Zadavatel:	Dopravní podnik Ostrava a.s., IČ: 619 74 757, se sídlem Poděbradova 494/2, Moravská Ostrava, 702 00 Ostrava (dále jen „ Zadavatel “)
Veřejná zakázka:	Sektorová veřejná zakázka s názvem „Estetizace zastávky Karolina II“, ev. č. ve věstníku Z2025-035041 (dále jen „ Zakázka “)
Režim a druh Zakázky:	Nadlimitní na stavební práce
Druh řízení:	Otevřené dle zákona č. 134/2016 Sb., o zadávání veřejných zakázek (dále jen „ ZZVZ “)
Věc:	Vysvětlení zadávací dokumentace ve smyslu ust. §98 ZZVZ č. 1

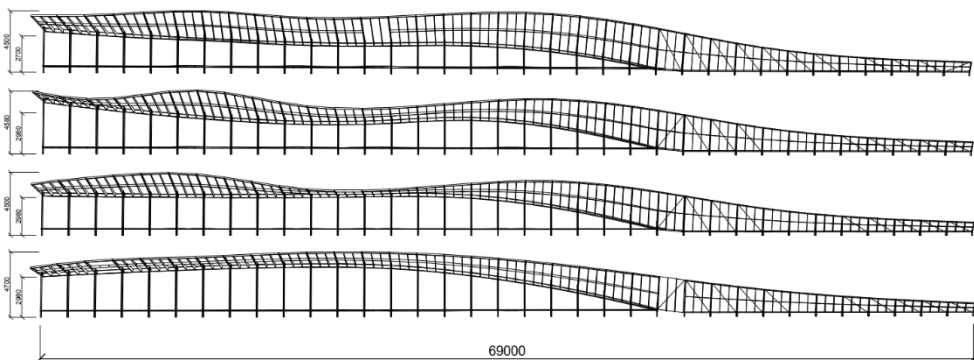
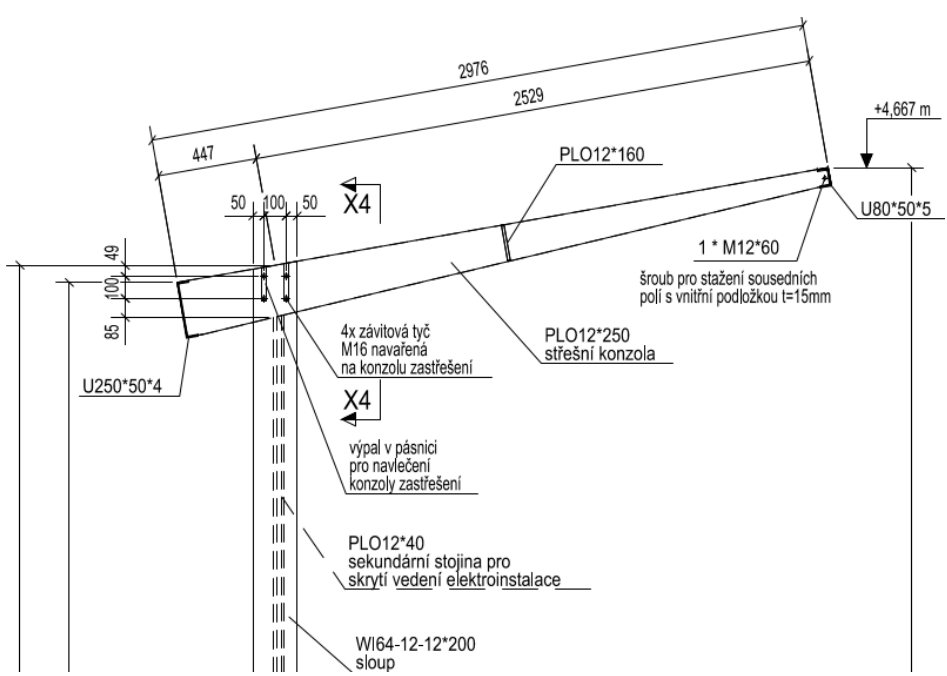
Žádost č.	1
Datum doručení:	16.7.2025
Přesné znění žádosti:	<i>Zadavatelem postoupená dokumentace – projektová dokumentace SO701-Zastřešení nástupiště – D1.1_ARCHITEKTONICKO STAVEBNÍ ŘEŠENÍ – V technické zprávě je uvedena délka zastřešení 64 m viz výstřižek z TZ níže.</i> Konstrukce bude vytvořena předem sestavenými segmenty po asi 2m které budou montovány na sloupy. Konstrukční řešení lze rozdělit do dvou částí: - Část tvořící zastřešení (dále „A“) 24 segmentů po 2m - Část tvořící zábradlí (dále „B“) 8 segmentů po 2m <i>Dle parametrického modelu je délka zastřešení 69 m viz výstřižek níže.</i>

Žádáme zadavatele o upřesnění délky zastřešení. Dále bude zadavatel měnit základovou konstrukci zastřešení podle parametrického modelu?
Reakce Zadavatele:	Zadavatel konstatuje, že údaj v technické zprávě je nesprávný a délka zastřešení včetně zábradlí bude 69 metrů. Zadavatel upravuje odpovídajícím způsobem technickou zprávu takto: - Část tvořící zastřešení (dále „A“) 23 segmentů po 2m - Část tvořící zábradlí (dále „B“) 12 segmentů po cca 2m Celková délka 69m Upravená technická zpráva je přílohou tohoto vysvětlení. Původně navržené základové konstrukce se pro účely nacenění nabídky nemění. Dodavatel je pouze přizpůsobí tvaru ocelové konstrukce dle finální verze parametrického modelu s tím, že případné rozdíly v množství materiálu a prací budou řešeny jako více / méně práce v souladu s pravidly smlouvy o dílo.
Žádost č.	2
Datum doručení:	16.7.2025
Přesné znění žádosti:	<i>Zadavatelem postoupená dokumentace – projektová dokumentace SO701-Zastřešení nástupiště – D.1.2_STAVEBNĚ KONSTRUKČNÍ ŘEŠENÍ - D.1.2.1b)-204 - výkaz položek – Dle výkazu položek z období 1/2024 o hodnotě množství 25.520 kg se domníváme, že podle aktualizované dokumentace je množství nyní <u>neplatné</u>. V předešlé dokumentaci se jednalo o dva přístřešky s 24 kusy sloupů, které mají šířku 64 mm a střešní kci složenou pouze z výpalků 250/12 a U250/50/4 a U80/50/5 viz výstřižek níže.</i>  The drawing shows a side elevation of a platform roof structure. Key dimensions include a total length of 2976 mm, a roof slope of 2529 mm, and a height of 447 mm. The roof is supported by a secondary pole (PLO12*40) and a main pole (WI64-12-12*200). The roof is made of U250*50*4 and U80*50*5 sections. The drawing also shows a 4x M16 threaded rod with a nut on the roof bracket, a 1x M12*60 screw for adjacent panels, and a 4x M16 threaded rod with a nut on the roof bracket. The drawing is labeled with 'X4' indicating a 4x repetition of the shown components.

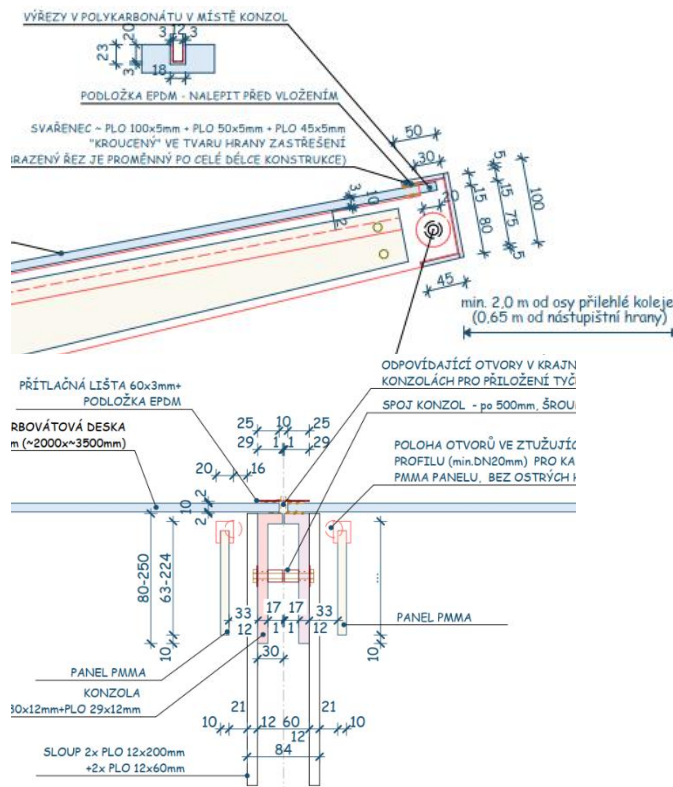
Detaily z aktualizované dokumentace nyní mají šířku sloupů 84 mm a nosné konzoly ve tvaru svařovaného L profilu a svařovaných U profilů o jiných dimenzích viz výstřižky níže.
